STAVBA: KONGRESOVÉ CENTRUM PRAHA – PŘÍSTAVBA

DENÍK: STAVEBNÍ DENÍK

IMG_0329.jpg IMG_0330.jpg IMG_0331.jpg

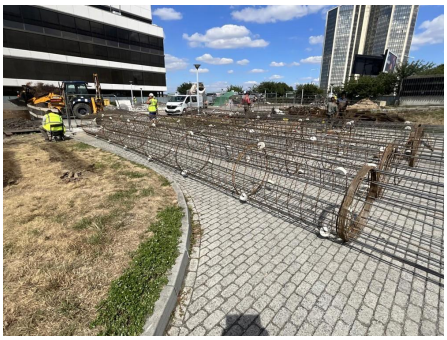
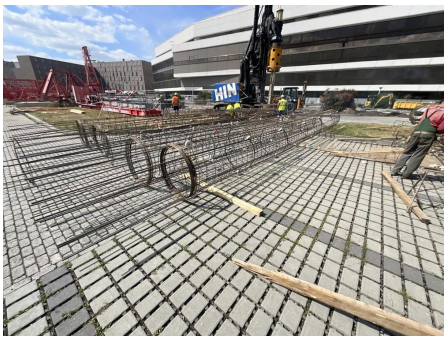
Reakce na zápis Chytil Radim (Administrátor), ze dne 19.8.2026:
Dne 24.08. bylo zkontrolováno provedení výztuže pilot:
Koš A1 2x, A2 1x, C1 1x, C2 1x a P1 5x, včetně distančních podložek, armokoše možno použít pro provádění pilot. Před vlastním osazením do piloty je nutné upravit délku košů P1 a navázat k příslušným košům typu A nebo C.

WhatsApp Image 202...05.52.jpg

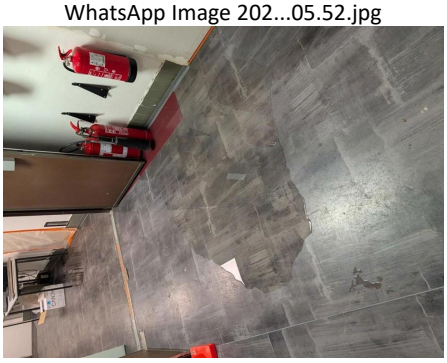
(pátek) od 18:00 hod. došlo v prostoru Vyšehradu / staveniště ke srážkové události o intenzitě odpovídající dešti s dobou opakování N = 5 let Ochranná opatření zhotovená zhotovitelem proti vnikání srážkové vody do stávajícího objektu KCP se ukázala jako nedostatečná a koncepčně chybná. Došlo ke dvěma samostatným poruchám:

a) Vybourané otvory ve stropní desce nad 2. PP (Jižní garáže) Srážková voda natékala vybouranými otvory ve stropní desce přímo do trasy ve 2. PP k trafokomorám VN. Dešťové svody Jižních garáží byly ve stávajícím stavu kapacitně dostatečné; příčinou zatečení nebyla kapacita svodů, nýbrž nezajištěné otvory ve stropní desce.

b) Provizorní ochranné hrazení na desce nad DUN (dešťová usazovací nádrž) Voda zadržená v provizorním ochranném hrazení přesáhla výšky hrazení a přetekla. Z ochranného hrazení není zajištěno žádné čerpání ani odvodnění, opatření tedy nemá odtok a k přetečení musí dojít u každé srážky přesahující jeho retenční objem. Nejde o selhání provozu, nýbrž o vadu návrhu opatření.
